## Bebauungsplan Lehrter Bahnhof

## IGEB kritisiert mangelhafte ÖPNV-Erschließung

Vom 16.1. bis zum 12.2.95 lag der Bebauungsplan--Entwurf II-201 "Lehrter Bahnhof" zur frühzeitigen Bürgerbeteiligung aus. Mit dem Plan sollen die planungsrechtlichen Grundlagen für die städtebauliche Entwicklung im Umfeld des zentralen Berliner Fernbahnhofs geschaffen werden. Für den Bahnhofsbau selbst und die gesamten Tunnelanlagen soll das benötigte Planungsrecht bekanntlich über ein gesondertes Planfeststellungsverfahren erlangt werden, dessen Abschluß für den Herbst 1995 geplant ist.

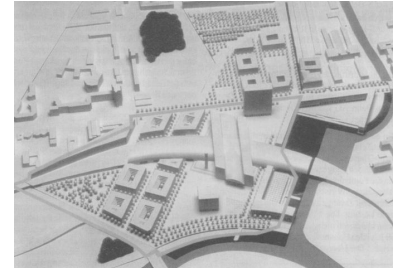
Modellfoto des preisgekrönten Entwurfs von O.M. Ungers mit der Geltungsbereichsgrenze des Bebauungsplanes Lehrter Bahnhof. Der Bebauungsplan, der Grundlage für die städtebauliche Neuordnung des Gebietes rund um den geplanten Zentralbahnhof sein soll, vernachlässigt ausgerechnet die Belange des öffentlichen Verkehrs. Beide Abbildungen entnehmen wir einem von der Senats zeitigen Bürgerbeteiligung für den Bebauungsplan.

Komplizierter und kurvenreicher könnte die vorgesehene Führung für die Tram am Lehrter Bahnhof nicht sein. Die IGEB fordert für die durchgehenden Tramlinien zwischen Mitte und Moabit eine geradlinige Führung über die Invalidenstraße mit Haltestellen nördlich des Bahnhofsgebäudes. (Grafik: IVU)

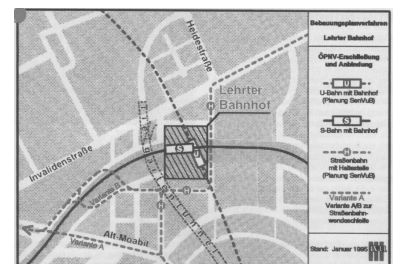
Problematisch sind insbesondere aber auch die kurvenreichen Streckenführungen, die z.B. eine aus dem Ostabschnitt der Invalidenstraße kommende und nach Moabit weiterführende Tramlinie um nicht weniger als vier (Variante A) bzw. B) enge Kurven zwingt, obwohl eine geradlinige Wegführung über die Invalidenstraße (mit Haltestelle an der Bahnhofs-NordSeite) möglich wäre.

Nachteilig wäre auch die Anbindung der vom Reichstag kommenden Tramlinie. Die einzige für diese Linie vorgesehene Haltestelle würde sehr ungünstig zum Bahnhofsgebäude liegen. Auch die Weiterführung der vom Reichstag kommenden Tramlinien würde eine sehr problematische Streckenführung aufweisen, da in Richtung Moabit fünf und in Richtung Invalidenstraße (Ost) vier enge Kurven durchfahren werden müßten, obwohl auch hier jeweils sehr viel geradlinigere Wegführungen möglich wären.

Als Alternative schlagen wir eine Tramanbindung in Form einer vollständigen Umfahrung des Bahnhofs vor. Unter Berücksichtigung der städtebaulichen Vorgaben wird damit eine akzeptable Lösung für den ÖPNV durch günstigere Haltestellenlagen und geradlinige Wegführungen ermöglicht. Berücksichtigt ist dabei sowohl für die Strecke aus dem Ostabschnitt der Invalidenstraße wie auch für die vom Reichstag kommende Strecke eine Verlängerung nach Moabit sowie gleichzeitig das Enden von Linien aus beiden Relationen am Lehrter Bahnhof. Die Blockkantenlänge von ca. 150 m erlaubt dabei die Berücksichtigung einer Abstellanlage auf der Südseite des Bahnhofsgebäudes im Bereich der hier vorgesehenen, ca. 50 m breiten Straßenverkehrsfläche.
